改善箇所説明図

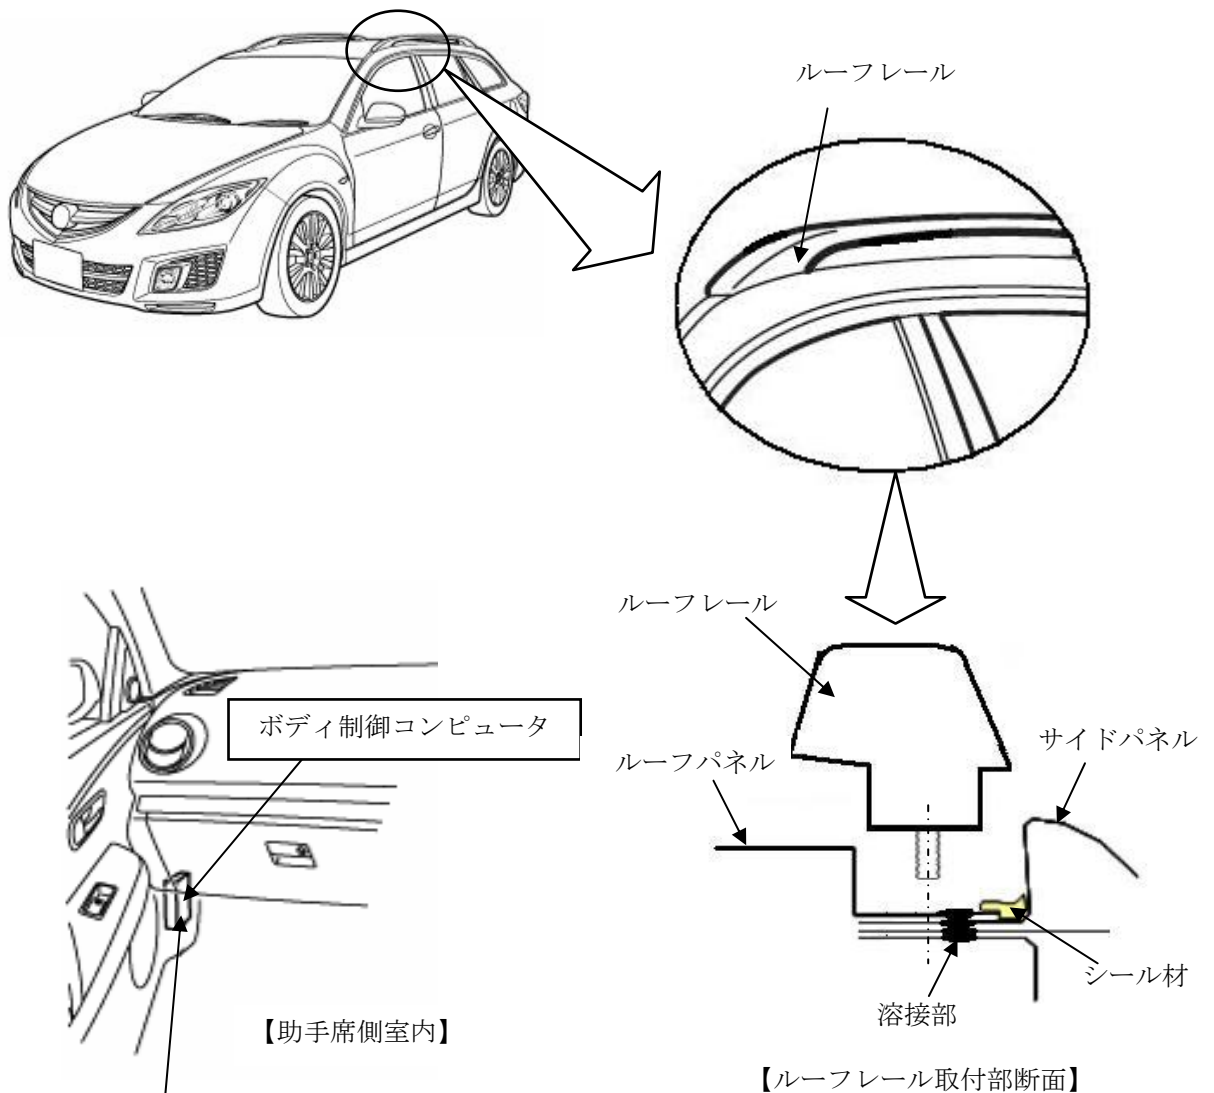
基準不適合発生箇所

ルーフレール付ワゴン車において、左ルーフレールの取付部の溶接が不十分なため、当該取付部付近の防水シール材が剥離したものがあある。そのため、雨水等が車室内のボディ制御コンピュータに浸入し、電動ドアロックや方向指示器等が作動しなくなるおそれがある。

改善の内容

全車両、左ルーフレール取付部の水漏れの有無を点検し、水漏れがある場合は当該取付部のシール材を補修し、ボディ制御コンピュータを新品と交換するとともに、当該コンピュータの端子部を点検し、腐食がある場合は関連する電気配線一式を新品に交換する。

識別：ヒューズ・ブロック・カバーの裏に黄色ペイントを塗布する。
